Rapport de Diagnostic Accessibilité

**CARRÉ DE
L'ARC**

13 Juin 2016

CARRÉ DE L'ARC
Carré de l'arc Rond-point du Canet de Meyreuil - 13590
Meyreuil

Escaliers A, B, C

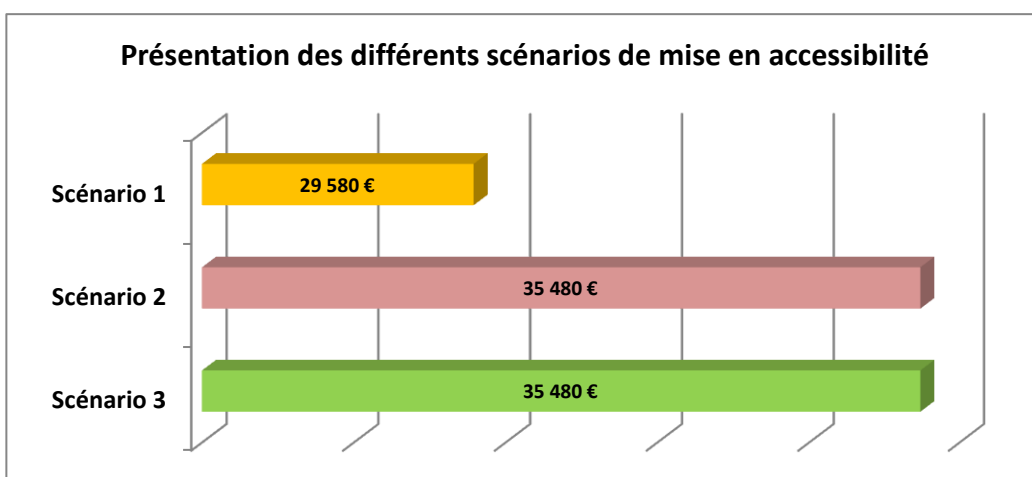
Point examiné	Non-conformité / obstacle à l'accessibilité					Type de handicap concerné				Liste des préconisations			Avis motivé A2CH
	Photo de l'obstacle	Description de la non-conformité	N°	Impact					Description	N°	Estimatif en € Ht		
Caractéristiques liées à l'escalier		Une main courante est manquante sur un côté	5,4	△	●	●			Installer une main courante adaptée, dépassant les marches de la largeur du giron	37	540,00 €	X	
Compréhension		Absence de signalétique d'orientation (nombre d'éléments de signalétique à prévoir : 6)	8,4	○	●	●	●	●	Indiquer les N° d'étage	38	180,00 €		
Compréhension		Absence de signalétique d'orientation (nombre d'éléments de signalétique à prévoir : 3)	8,5	○	●	●	●	●	Installer une signalétique d'orientation adaptée à tous privilégiant les lettres en bâton. Prévoir l'intégration des informations en relief/braille	39	300,00 €
